Van: Matthijs Roskam <mroskam@buko.nl>
Verzonden: woensdag 21 februari 2018 11:42
Aan: Dijkshoorn, Egbert; Vermeulen, W.P.
CC: Bijl, Arie; Haas, Paul de
Onderwerp: RE: Doorsteken Holysingel tbv vervangen tramspoor

Van: Dijkshoorn, Egbert [<mailto:Egbert.Dijkshoorn@vlaardingen.nl>]
Verzonden: dinsdag 20 februari 2018 16:01
Aan: 'Vermeulen, W.P.'; Matthijs Roskam
CC: Bijl, Arie; Haas, Paul de
Onderwerp: Doorsteken Holysingel tbv vervangen tramspoor

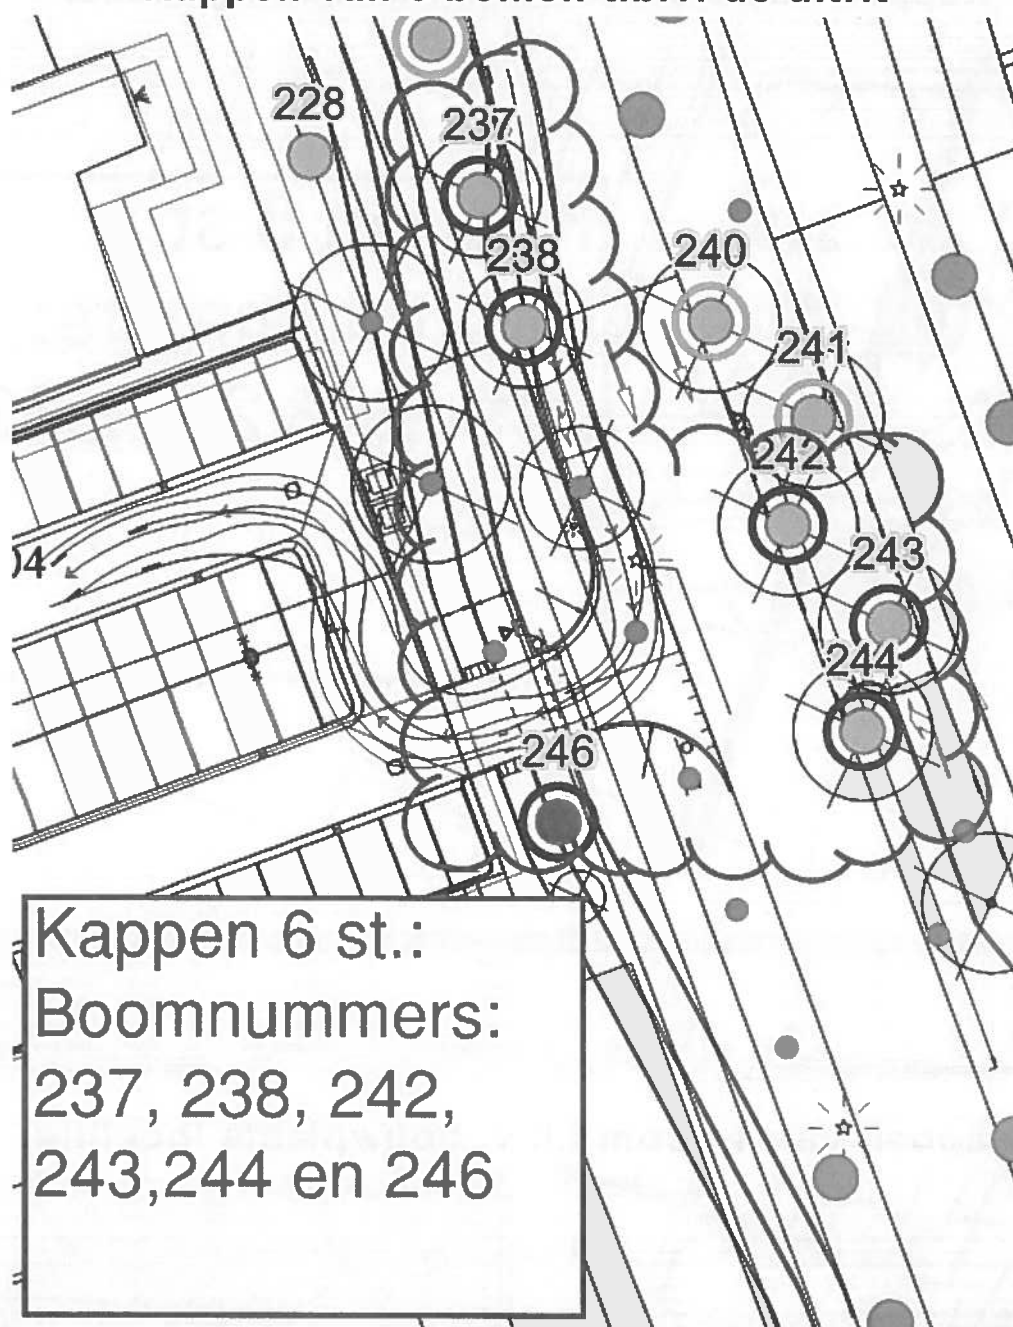
Voor de zuidzijde gaf ik al aan dat er een combi gezocht moet worden met de geplande uitvoeger cq doorsteek bij de nieuwbouw van het complex Drienhuyzen. Volgens mij moet in de kleinste oplossing (alleen een doorsteekje) een drietal bomen verdwijnen (zie foto 6739). Dit betreft de bomen 242, 243 en 244 uit bijgevoegd uittreksel van het bomenrapport dat voor de nieuwbouw Drienhuyzen is gemaakt. Voor deze bomen is door ontwikkelaar Boele & van Eesteren echter nog GEEN kapvergunning aangevraagd. Dit jaar wordt hier ook nog geen doorsteek cq uitvoeger aangelegd, dus een eventuele kapaanvraag voor deze bomen komt er nog niet aan. Om hier een tijdelijke doorsteek in de zomer aan te leggen dient de RET hier dus zelf een kapvergunning voor aan te vragen.

Ook hier moeten we fysiek er voor zorgen dat er geen ongewenst bewegingen gemaakt kunnen worden vanuit en naar de nieuwe inrit van complex Drienhuyzen.
